島根原子力発電所2号炉

安全施設

(コメント回答)

令和2年7月
中国電力株式会社

図1 タービン補機海水ポンプ出口弁設置概要図

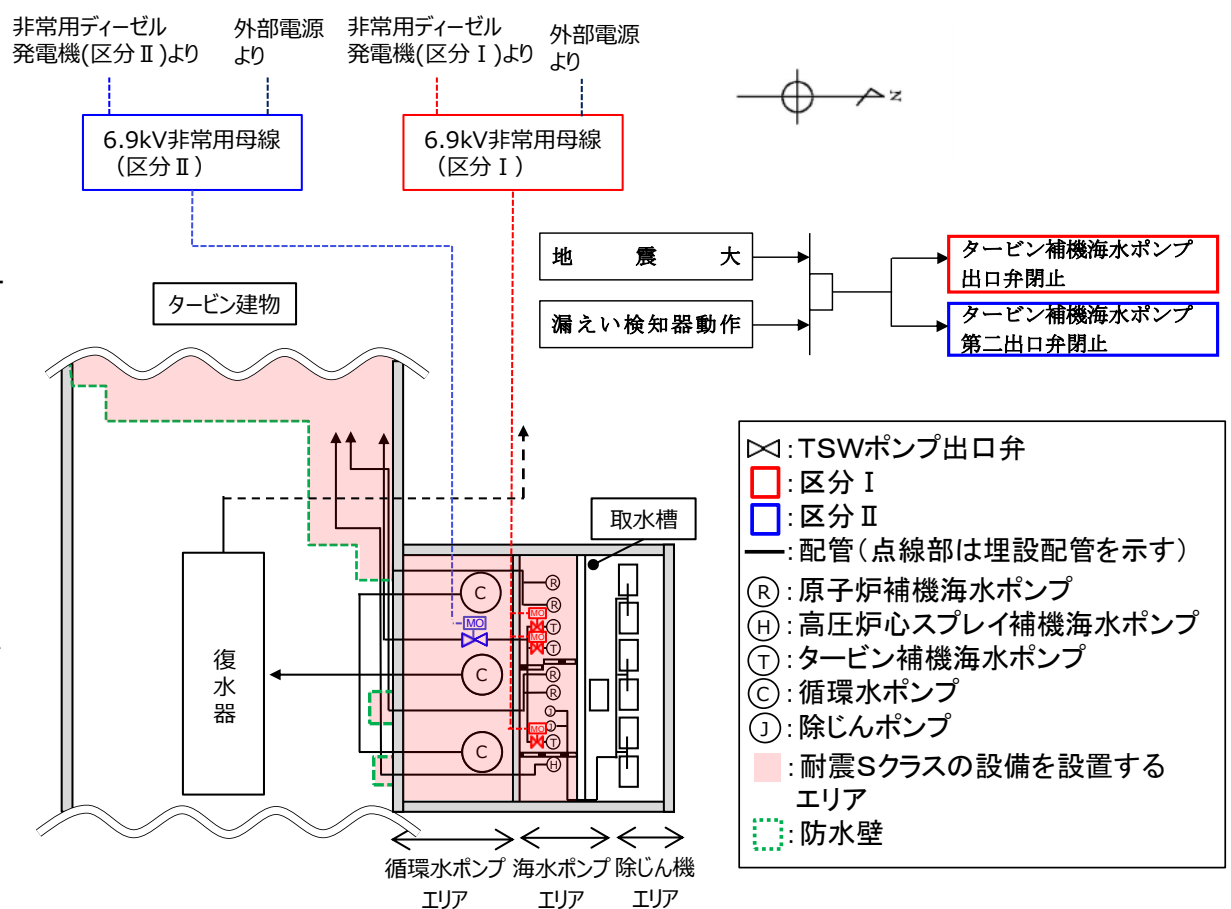
タービン補機海水ポンプ出口弁を設置するインターロックをMS-1相当に位置付けて他条文で説明する方針について、施設に求められる安全機能と閉止できなかった場合の影響の観点も踏まえてどのような設計を行う方針であるかが明確になるよう説明すること。

タービン補機海水ポンプ出口弁の弁閉止インターロックについては、MS-1相当の設計として、信頼性向上の観点から、設置許可基準規則第12条に対する設計方針及び設置許可基準規則第12条以外の各条文との関係を踏まえ、以下を実施する。対策概要及び弁閉止インターロックの概要図を図1に示す。

- タービン補機海水ポンプ出口弁は多重化するとともに、当該弁の閉止に必要な電源は、多重性及び独立性を確保し、それぞれ区分I、IIの非常用母線から供給する設計とする。
- 運転員による誤操作防止のため、視認性及び操作性を考慮した設計とする。また、誤信号による誤動作、誤不動作の防止のため、論理回路を多重化する設計とする。
- 想定される外部事象に対して機能を損なわない設計とする。
- タービン補機海水ポンプ出口弁は、地震時に想定される溢水に対し機能を保持する設計とする。
